**Aufstellung des Bebauungsplanes „Solarpark Untermaxfeld I“ der Gemeinde Knigsmoos  
in der Fassung vom 26.09.2023  
Beteiligung der Behrden nach § 4 Abs. 1 BauGB**

**Gemeinde Königsmoos; Aufstellung des Bebauungsplanes „Solarpark Untermaxfeld I“  
in der Fassung vom 26.09.2023**

## Stellungnahme zur geplanten Aufstellung des vorhabenbezogenen Bebauungsplans Nr. 36 „Solarpark Untermaxfeld I“ mit integriertem Grünordnungsplan mit gleichzeitiger 6. Änderung des Flächennutzungsplanes im Parallelverfahren

**Gemeinde Königsmoos, LK ND;  
Aufstellung des vorhabenbezogenen Bebauungsplans Nr. 36 "Solarpark  
Untermaxfeld I";  
§ 4 Abs. 1 BauGB**

# Donaumoos Entwicklungskonzept

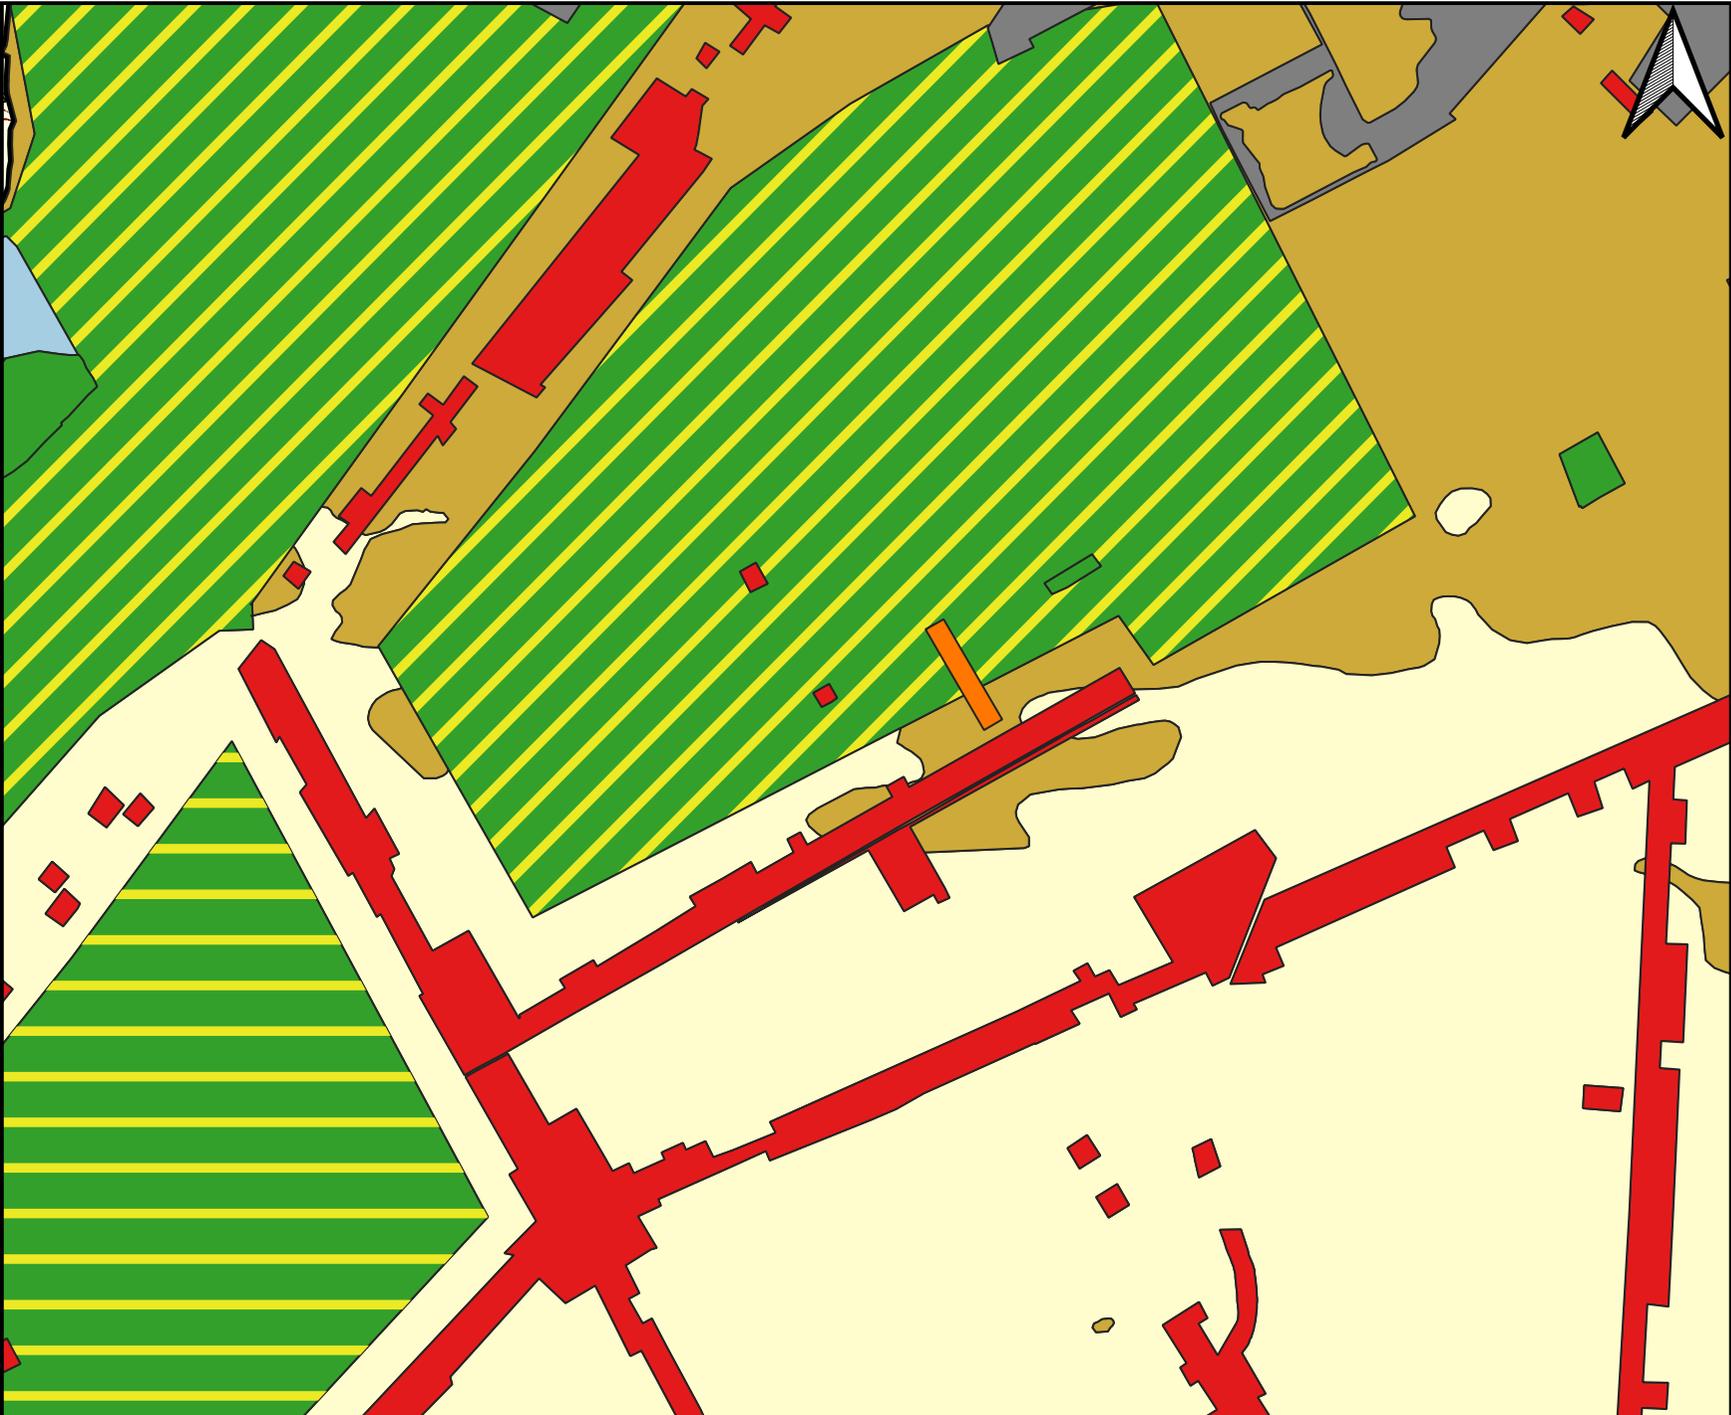
Der Donaumoos-Zweckverband, Körperschaft des öffentlichen Rechts, ist maßgeblich für die Umsetzung des Donaumoos-Entwicklungskonzeptes zuständig. Die Errichtung der Photovoltaik-Anlage durch Freiaufstellung von Solarmodulen zur Stromgewinnung soll auf einer Teilfläche der Flurstücke 54 und 54/2 der Gemarkung Untermaxfeld erfolgen. Diese Flurstücke erstrecken sich über zwei im Entwicklungskonzept definierte Funktionsräume, nämlich „intensive, standortgerechte landwirtschaftliche Nutzung“ und „extensive landwirtschaftliche Nutzung Stufe 1“ (siehe Anlage 1). Derzeit werden die betroffenen Flächen intensiv ackerbaulich genutzt. In dem Funktionsraum „intensive, standortgerechte landwirtschaftliche Nutzung“ ist, wie aktuell bereits praktiziert, aufgrund der sehr geringen Moormächtigkeit weiterhin eine intensive landwirtschaftliche Nutzung vorgesehen. In dem Funktionsraum „extensive landwirtschaftliche Nutzung Stufe 1“ ist aufgrund der Bedeutung für den Artenschutz eine extensive Grünlandnutzung vorgesehen. Die

# Bodenkarte des Donaumooses

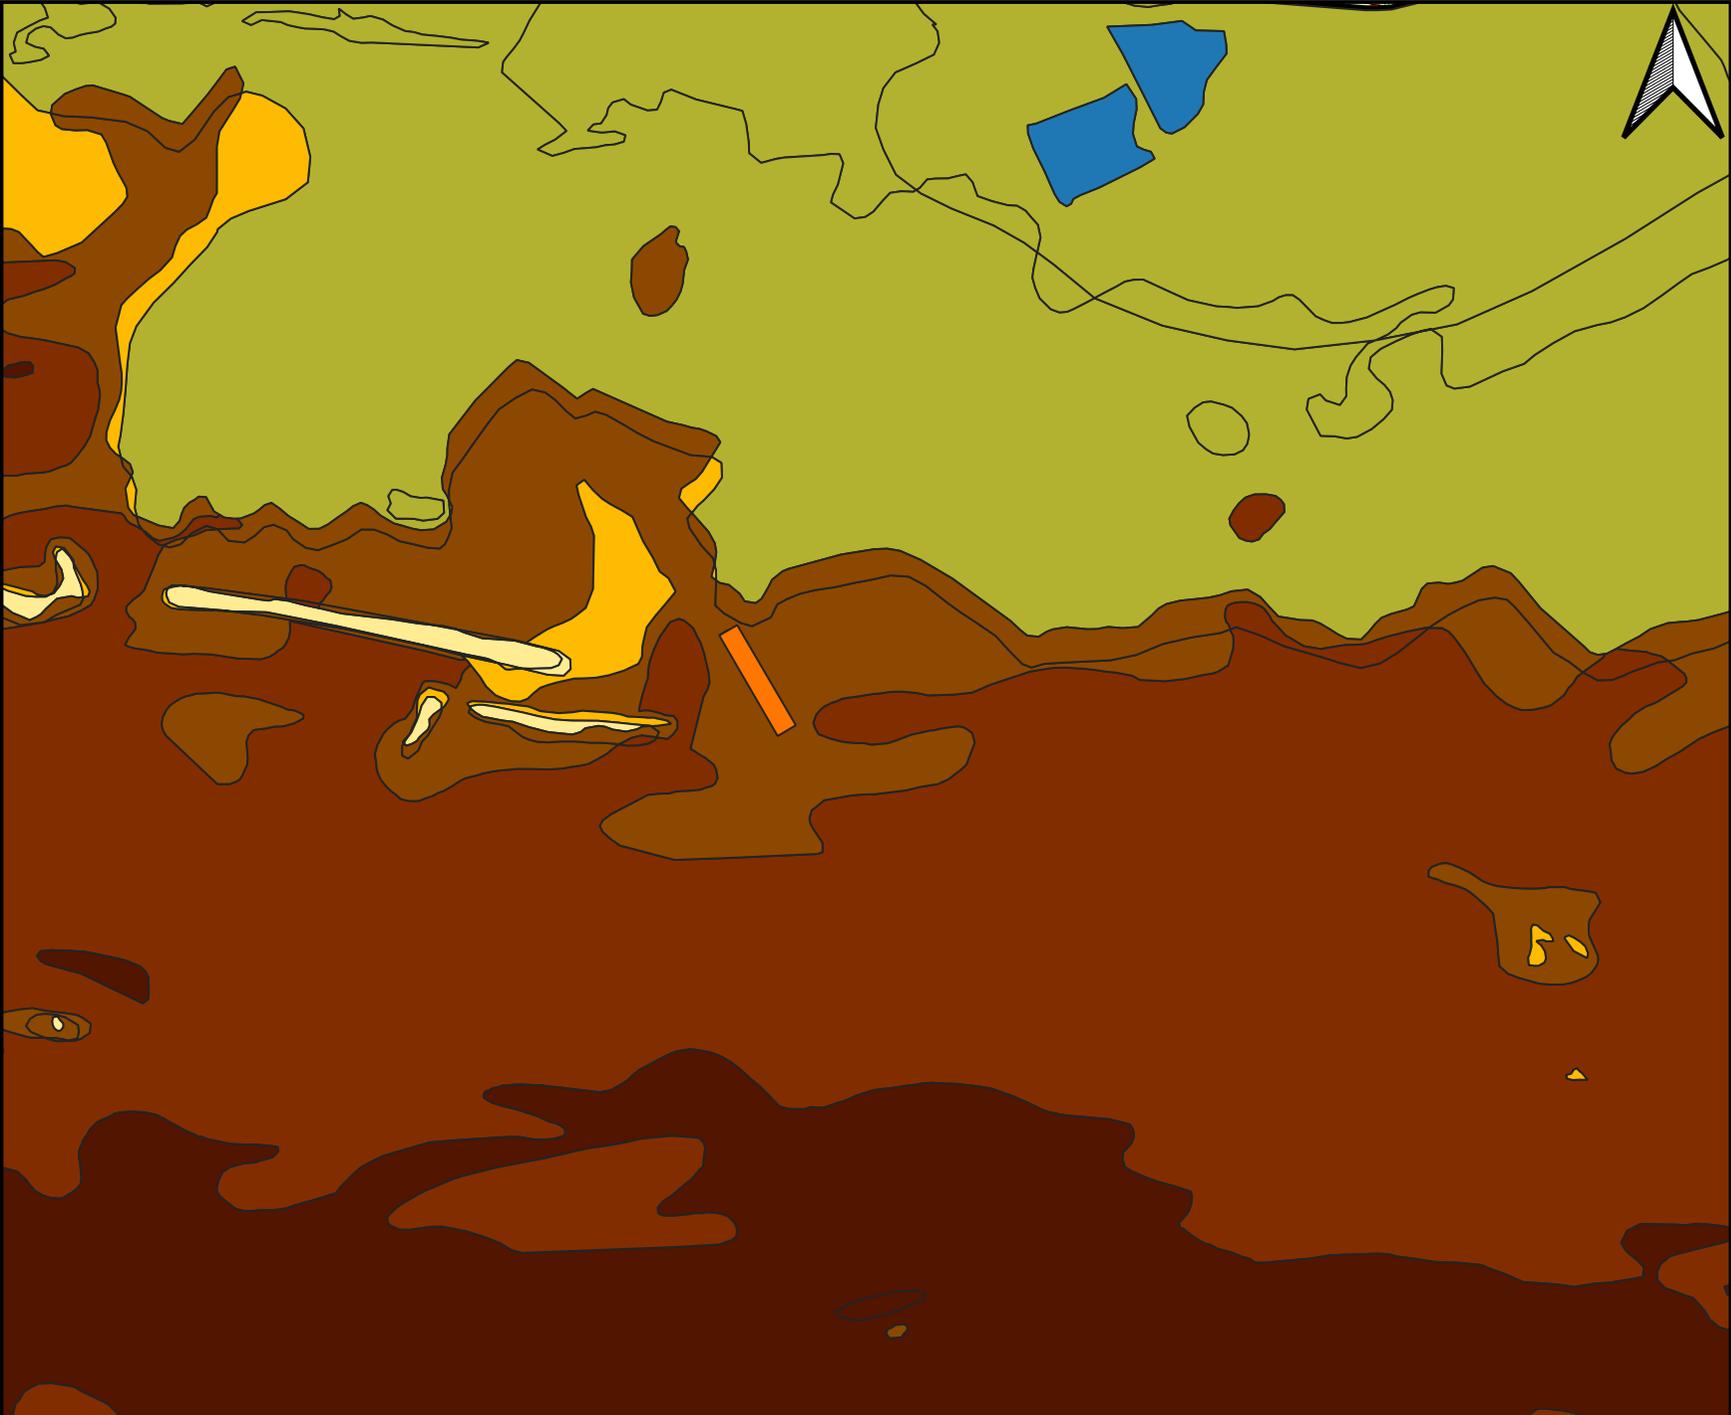
Im betroffenen Areal sind laut „Bodenkarte des Donaumooses“ Moormächtigkeiten zwischen 0,5 und einem Meter zu finden (siehe Anlage 2). In der regionalen Flächenanalyse für das Wiedervernässungspotential im Naturraum Donaumoos des Wasserwirtschaftsamtes Ingolstadt befindet sich das Projektgebiet aufgrund der zu geringen Moormächtigkeiten in keiner Kategorie (vgl. Anlage 3 und 4). Aufgrund der Lage dürften Wiedervernässungsmaßnahmen derzeit dort kaum umsetzbar sein.

Um dennoch zumindest einen gewissen Moorkörper- und somit auch Klimaschutzeffekt zu erzielen, sollten im Projektgebiet Entwässerungsmaßnahmen, falls vorhanden, aufgelöst werden und Maßnahmen zum Wasserrückhalt getroffen werden. Hierunter fällt insbesondere das Durchtrennen oder Verschließen vorhandener Drainagen. Weiterhin sollten keine Regelungen getroffen werden, die einer möglichen zukünftigen Grundwasserstandsanhebung und einer möglichen Einbeziehung in zukünftige Moorschutzprojekte im Wege stehen.
